RESPOSTA AO PEDIDO DE ESCLARECIMENTO Nº 01/2023

Licitação: Pregão Eletrônico nº0199/2023

Objeto: Contratação de empresa especializada para fornecimento e instalação de sistema de climatização e exaustão das unidades Mesa Brasil e Colégio Sesc em Teófilo Otoni/MG, conforme especificações constantes nos seguintes Anexos.

QDC-CLIM (IP54)
QUADRO NOVO A INSTALAR

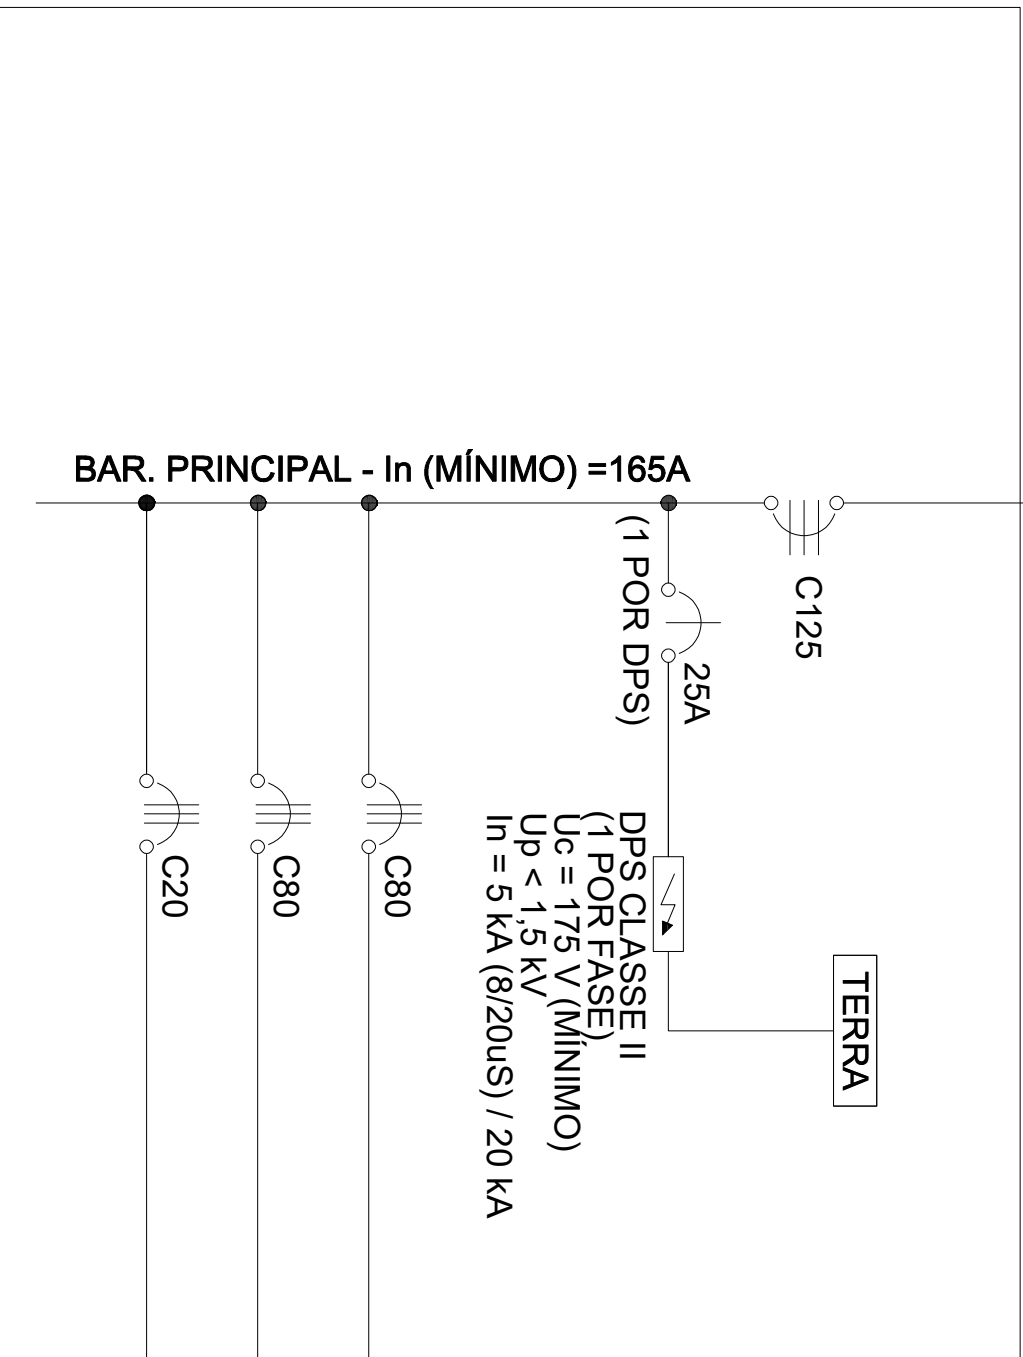
“Seria possível fornecer o diagrama unifilar dos quadros de comando?”

Sim. Conforme anexo a este Pedido de Esclarecimento nº01/2023.
